# Vervangschema PI-300 voor US-91-A

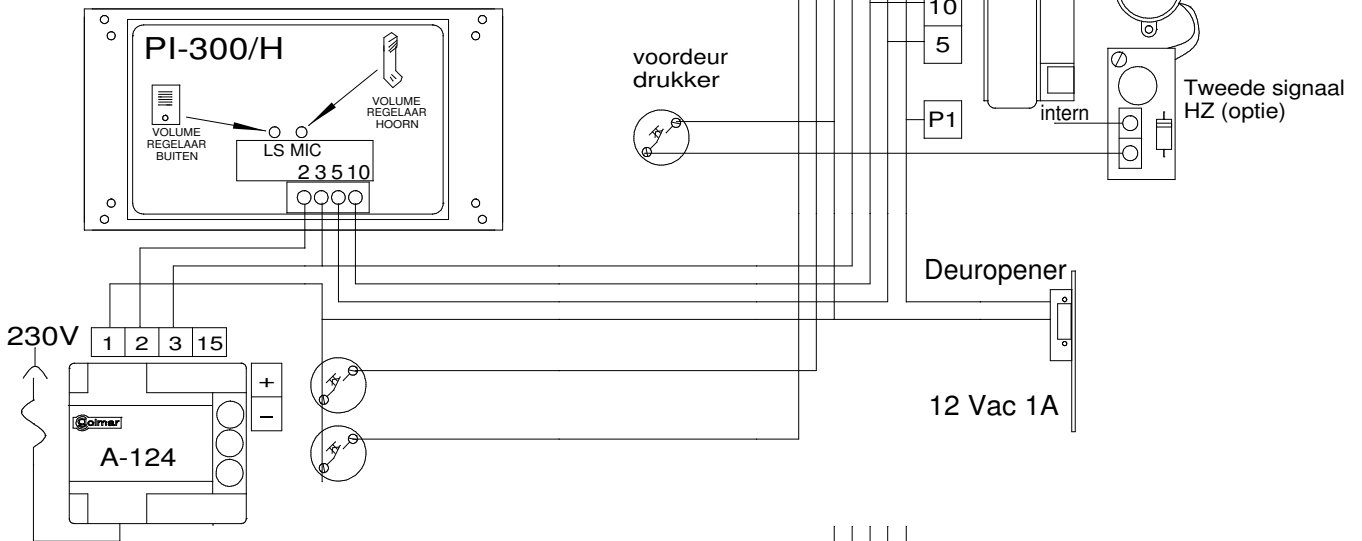
Let op: Géén drukkers met lampjes gebruiken!!

Na montage van de gehele installatie dient de spraak naar beide zijden met het meest dichtstbijzijnde toestel afgeregeld te worden op duidelijke spraak, zonder fluiten.

modificatie werkzaamheden:

- neem 3 los van netvoeding isoleer deze af.
- zet draad van 2 op 3 bij netvoeding.
- sluit us 91a aan op plaats van pi door:  
5,10 en 3 over te zetten "oude" 2 bij 3 te plaatsen.
- draad aanbrengen tussen 1 en gemeenschappelijke van drukkers.
